Mission régionale d'autorité environnementale

**Avis délibéré de la Mission Régionale d'Autorité environnementale
d'Île-de-France sur le projet de mise en compatibilité
du plan local d'urbanisme (PLU)
de Poissy (78)
avec le projet d'aménagement du site
des Terrasses de Poncy (« Campus Paris- Saint-Germain »)**

n°MRAe 2017-68

Dernière version du projet et localisation des évolutions notables depuis le concours

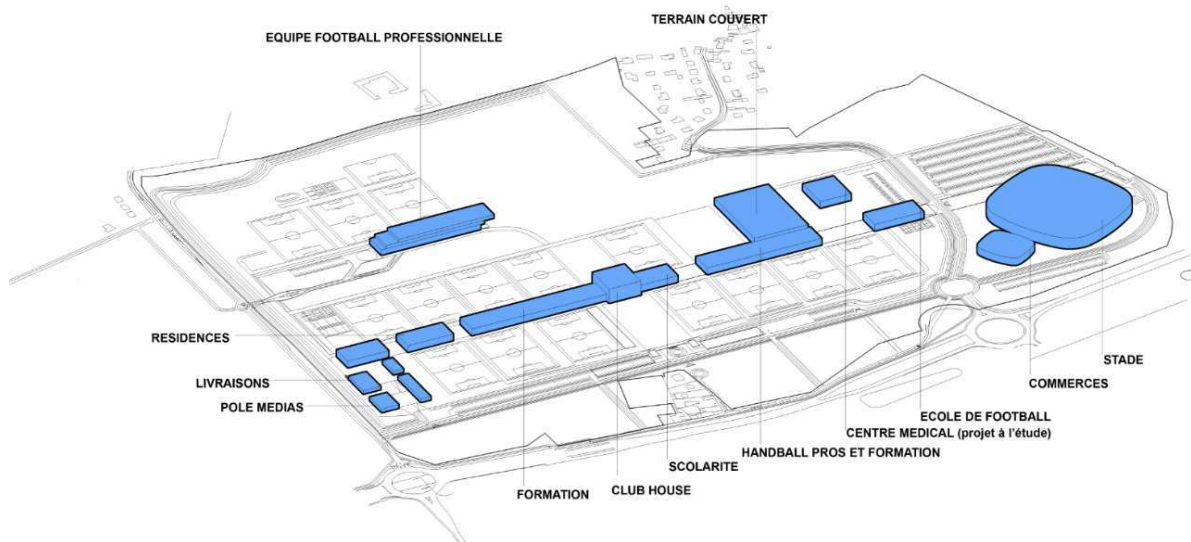
Le projet qui motive la mise en compatibilité du PLU consiste en l'aménagement du site des Terrasses de Poncy à Poissy, pour y implanter le « Campus Paris Saint-Germain »). Néanmoins la MRAe note que la modification du PLU va au-delà de la simple mise en compatibilité avec le projet de « Campus Saint-Germain ». Le dossier qui lui est soumis intègre en effet d'autres composantes : « *Le site constitue un secteur stratégique qui permet à la commune de répondre à des objectifs de création d'attractivité économique et sociale en lien notamment avec le sport.* ». Le projet du PSG n'est qu'une partie, certes importante, du dossier. La MRAe s'est dès lors interrogée sur le choix de la procédure de la mise en compatibilité pour la partie concernant la couture urbaine qui se trouve dans un état de relativement forte indétermination et n'est envisagée qu'à moyen terme².

Sur le site, les besoins en surface utile pour la réalisation du projet (semble-t-il limité au seul « Campus Saint-Germain », sans la « couture urbaine ») représentent :
